# NOTE TECHNIQUE

**CITROËN XM V6**

**Direction assistée à rappel  
asservi**

**Direction Assistée**

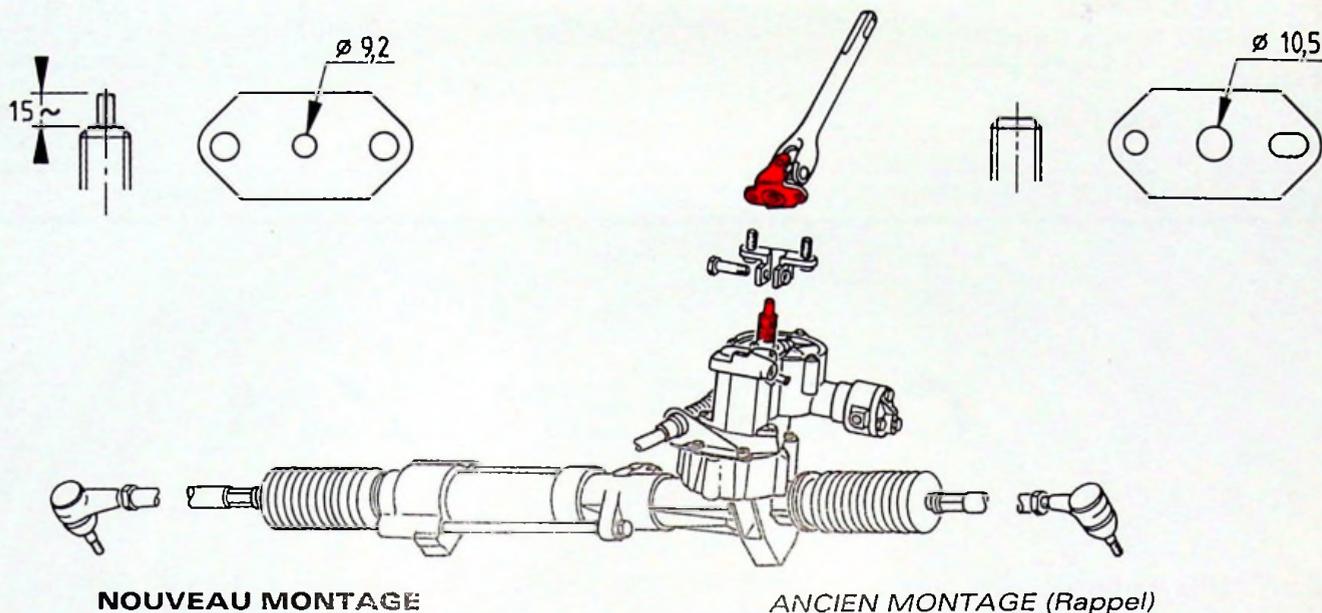
- **La colonne de direction (1)** est modifiée depuis le numéro d'**Organisation PR 4984** : Le roulement inférieur → permet le coulisement de l'arbre (4) pour assurer l'alignement du cardan (2) par rapport aux points de fixation (3) de la colonne sur la caisse, afin de garantir une rotation du volant sans point dur. Les pièces commercialisées par PRC comportent une butée de maintien (en plastique rouge) de l'arbre par rapport à la colonne.

Monter la colonne de direction sur la caisse munie de sa butée plastique rouge (si nécessaire, réaliser cette butée à partir d'un tube métallique de diamètre 10 mm voir dessin page 2).

Serrer les vis de fixation de la colonne et du cardan (2 mdaN).

*Cette opération est à réaliser lors d'une intervention touchant le cardan (2).*

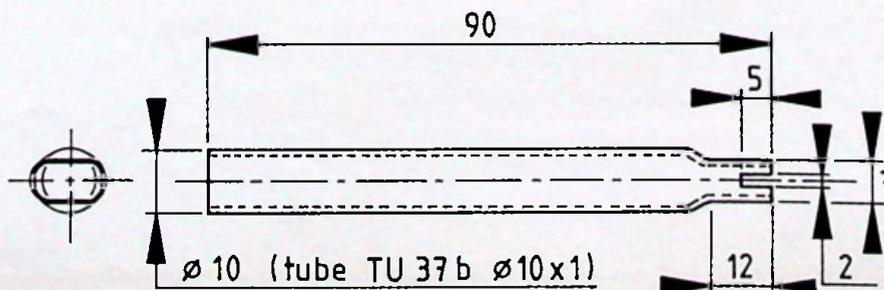
- **Boîtier de direction** repère orange, depuis le numéro d'Organisation PR 4930 : Lié à la commercialisation de la CITROËN XM V6 24, création pour CITROËN XM V6 T.T. d'un nouveau boîtier de direction caractérisé par une évolution du diamètre du galet et du piston de came pour améliorer le verrouillage ligne droite à haute vitesse.

Le nouveau boîtier se monte sur les véhicules sortis antérieurement à la modification ; toutefois, pour les CITROËN XM fabriquées avant le N° OPR 4974, il est IMPÉRATIF de remplacer l'arbre de direction et les écrous-frein, suite à l'évolution décrite ci-dessus.

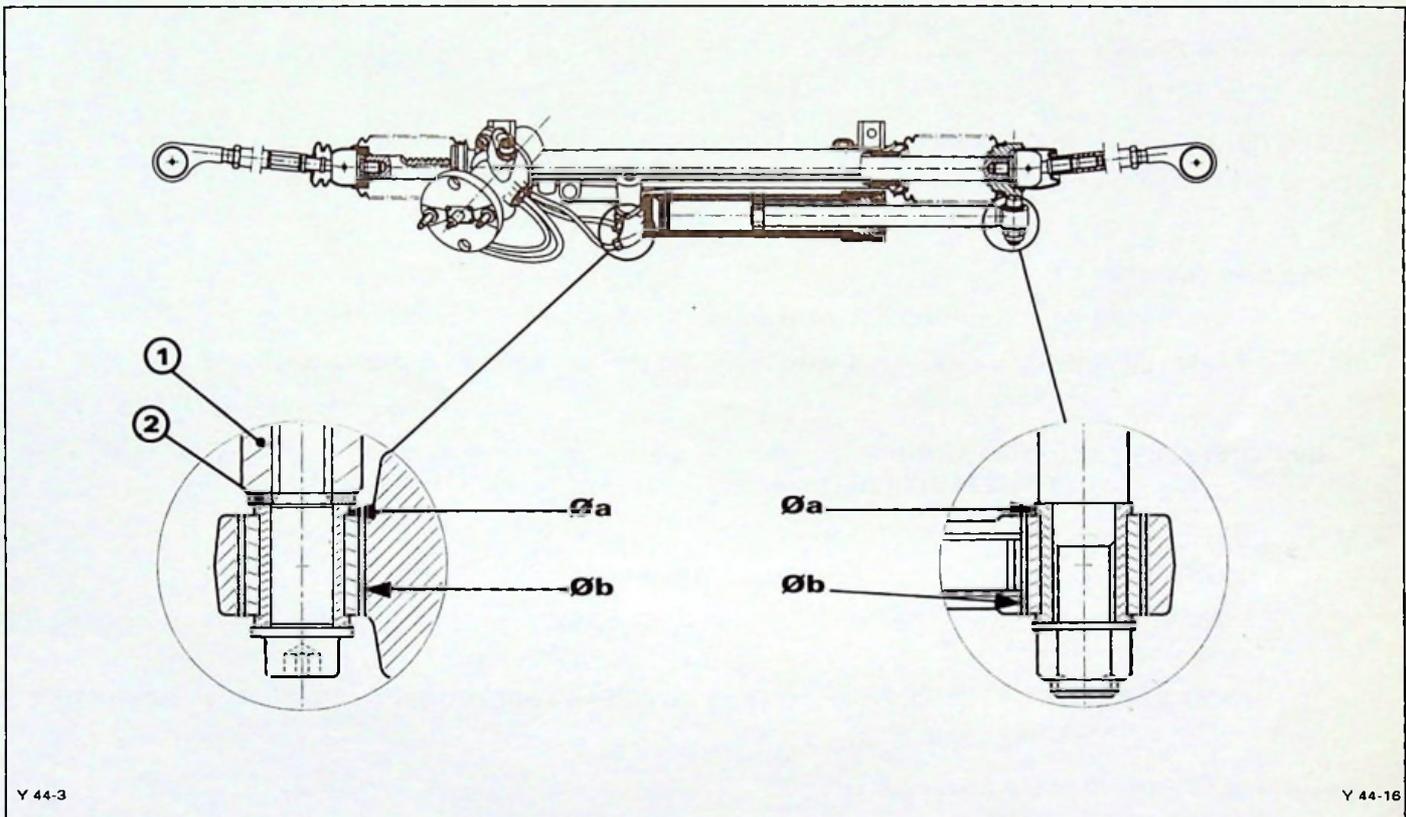
Depuis le **N° OPR 5568**, la Direction Assistée des véhicules **CITROËN XM** est équipée d'une nouvelle **ARTICULATION ÉLASTIQUE** du vérin d'assistance.

Cette articulation élastique renforcée se caractérise par l'augmentation de :

La surface d'appuie par **Øa = 18 mm** (au lieu de 15 mm)

Son diamètre extérieur **Øb = 24 mm** (au lieu de 22 mm)

Ces évolutions ont entraîné, la modification des alésages de l'œil, et de la tête du vérin.

La hauteur du bossage (1) a diminué de **1 mm**, impliquant une augmentation d'épaisseur de la rondelle (2). (3 mm au lieu de 2 mm).

**NOTA** : Pour éviter le glissement du vérin d'assistance par rapport au carter de crémaillère, en appliquant un couple de serrage de **9 mdaN** (au lieu de 55 mdaN), les vis et écrou de fixation sont de classe **10.9**, et la matière de la chape de crémaillère a évolué.

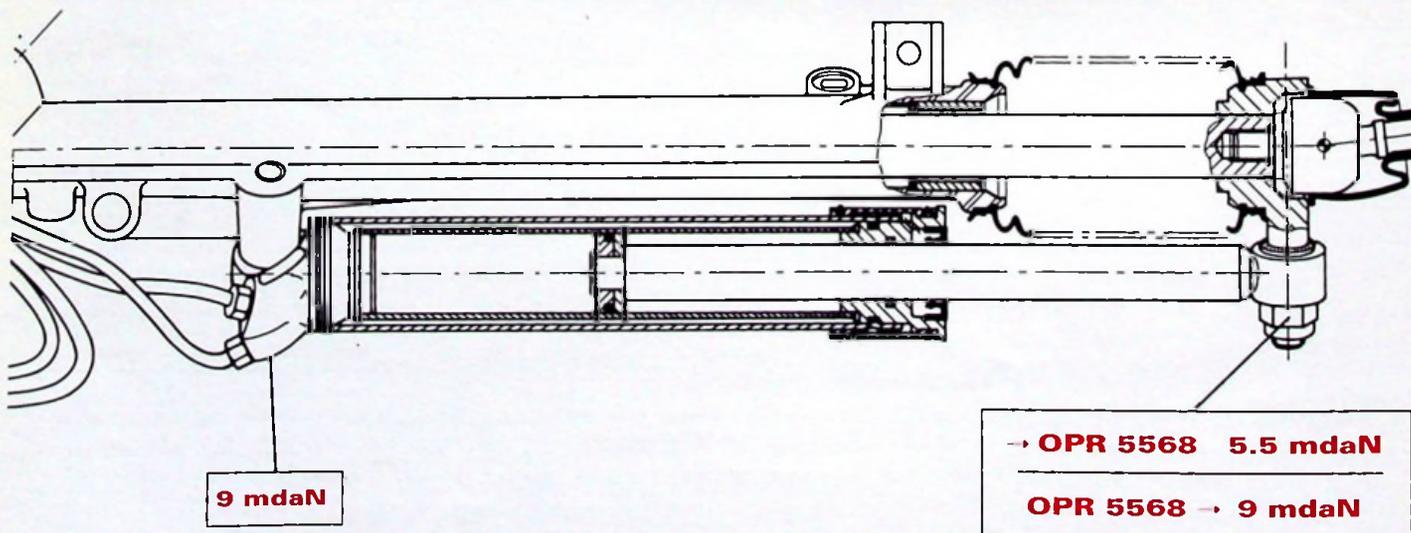
Les nouveaux vérins peuvent équiper les directions assistées de définition antérieure. Les articulations élastiques ne sont pas **INTERCHANGEABLES** entre elles.

- une rondelle d'épaisseur **2 mm** avec un nouveau carter de direction,
- une rondelle d'épaisseur **3 mm** avec un ancien carter de direction.

**IMPORTANT** : Lors du remplacement du vérin sur les directions assistées des véhicules **CITROËN XM** sortis antérieurement au N° **OPR 5568** :

- **UTILISER** les vis et écrou de classe **10.9** ;
- **APPLIQUER** un couple de serrage de **9 mdaN** sur la vis, côté tête de vérin (*Nouveau couple*).
- **CONSERVER** un couple de serrage de **5,5 mdaN** sur l'écrou, côté chape de crémaillère (*Ancien couple*).

Fig.: B3AQ00ZD

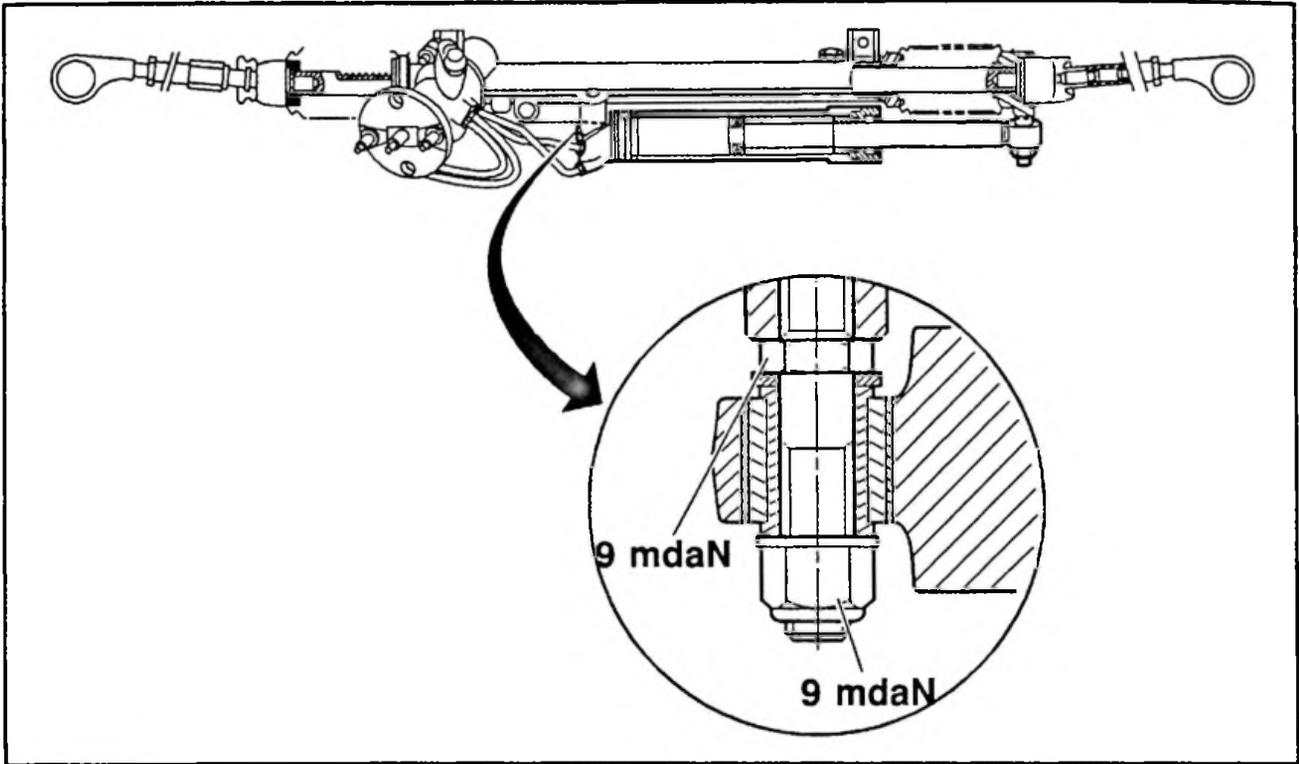
Direction bruyante au braquage.

Vis colonnette de la fixation du vérin côté pignon de crémaillère insuffisamment serrée.

Serrer au couple la vis colonnette de la fixation du vérin côté pignon de crémaillère.

Serrer la vis colonnette au couple de 9 m.daN.

Serrer l'écrou de la vis colonnette de fixation du vérin  
au couple de 9 m.daN.

Fig. : B3EQ00BD

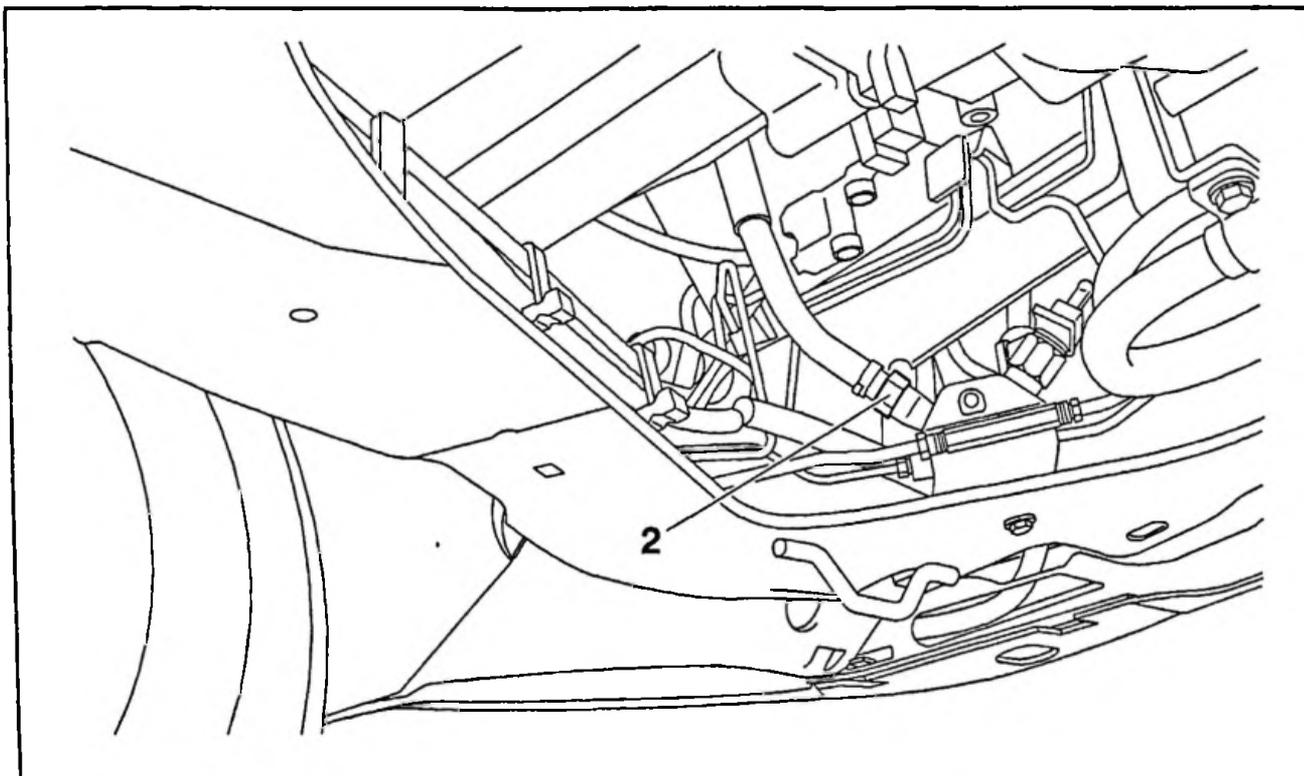
Manque d'assistance de direction.

Mauvais tarage du limiteur de pression de pompe H.P. entrainant un débit de liquide insuffisant vers l'assistance de direction.

- monter le véhicule sur un pont
- déposer le limiteur de pression (2)

Fig. : B3EQ009C

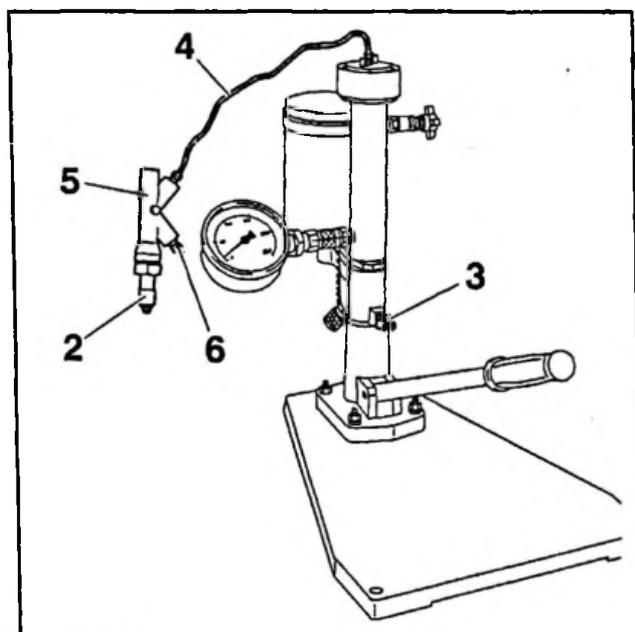
Contrôle de la valeur de régulation du limiteur.

- pompe à main "3"
- tube de liaison "4"
- support "5" de 2 X 3, M 12, disponible dans le coffret 4146 T
- bouchon "6" de 3,5, disponible dans le coffret 4146 T
- limiteur "2" plus son joint

Contrôler que la pression de régulation du limiteur soit comprise entre 160 et 165 bars.

La régler si nécessaire en agissant sur la vis de réglage du limiteur.
